SERVICE-INFO

Hihnapyörän 535 0117 10 korvaaminen laturin vapaapyörällä 535 0105 10

INA 0026

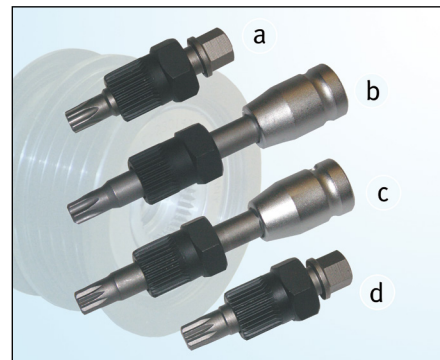
Värentelynvaimenninta LuK-AS Nrot 535 0117 10 (kuva 1) ei enää toimiteta ja se on korvattu tilausnumerolla 535 0105 10 (kuva 2).

1. Poista moniurahihna.
2. Tarkasta kaikki hihnakäytön komponentit ja vaihda vialliset.
3. Irrota alkuperäinen hihnapyörä laturista. (ks. kuva 3)
4. Asenna laturin vapaapyörä 535 0105 10 erikoistyökalun avulla. (ks. kuva 4)
5. Asenna suojakansi vapaapyörään huolellisesti.
6. Asenna moniurahihna
